Deslocamento de Torres da Entrada

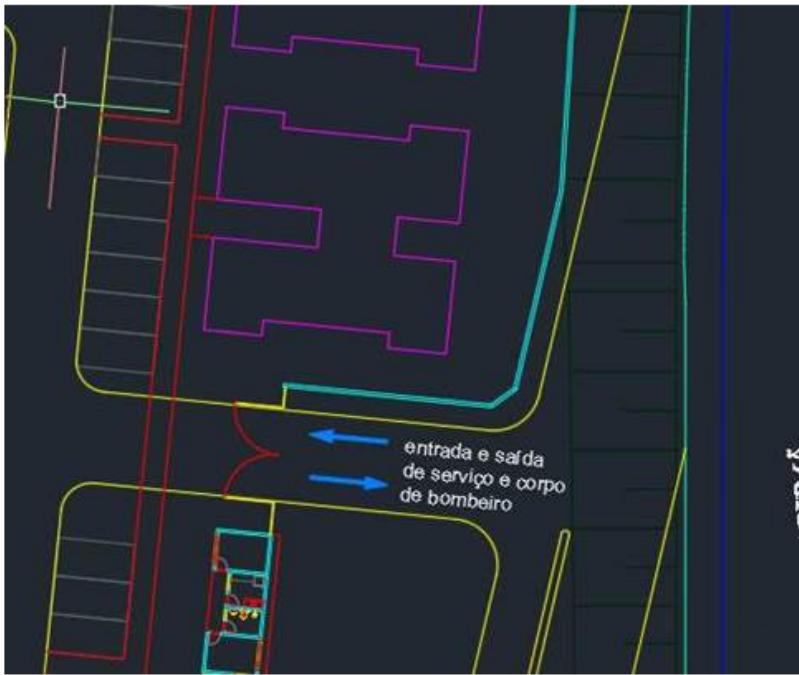
Descrição	Tipo	Fase
Morar Mais solicita o afastamento das Torres próximas a entrada de veículos de serviço. Pois provavelmente será em rampa e será necessário espaço para "taludar"	Solicitação	Projeto Legal
Prioridade	Abertura	Categoria
Crítica	2021-01-12T20:07:40+00:00	None
Disciplinas Responsáveis	Vencimento	Sub-Categoria
Arquitetura	2021-01-26T14:00:00+00:00	None
Usuários Responsáveis	Autor	Local
contato@duettoarq.com.br	bruno@chaconengenharia.com	None

Ações	Descrição	Data Ação	Novo Vencimento	Responsável	Realizado por
	Torres afastadas 1m. Será o suficiente?	2021-01-25T20:58:04+00:00		bruno@chaconengenharia.com	bruno@chaconengenharia.com
	Aumento de 1,00 m de afastamento. Ajustado de acordo com o novo estudo encaminhado dia 14/01/21	2021-01-14T11:54:45+00:00		contato@duettoarq.com.br	contato@duettoarq.com.br
	sem comentários	2021-01-12T20:07:40+00:00		bruno@chaconengenharia.com	bruno@chaconengenharia.com
